Borgarlínan

Kópavogsbær / Reykjavíkurborg

Umsögn um breytingu á deiliskipulagi – brú yfir Fossvog

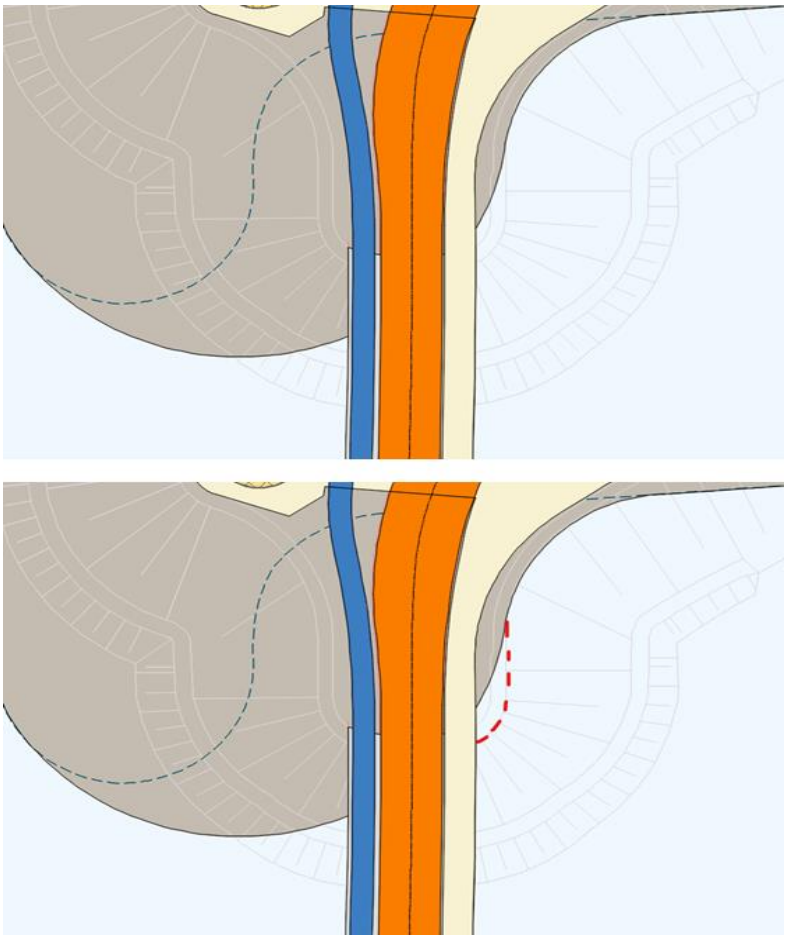
Samkvæmt kynningaruppdrættinum útgáfunúmer A1643-003-U07, dags: 11. maí 2023, er fylling ekki rétt sýnd að norðaustanverðu miðað við þá hönnun sem lá til grundvallar skipulagsbreytingunni. Sjá rauða brotalínu á mynd, fyllingin þarf að ná aðeins sunnar en sýnt er á kynningaruppdrættinum.
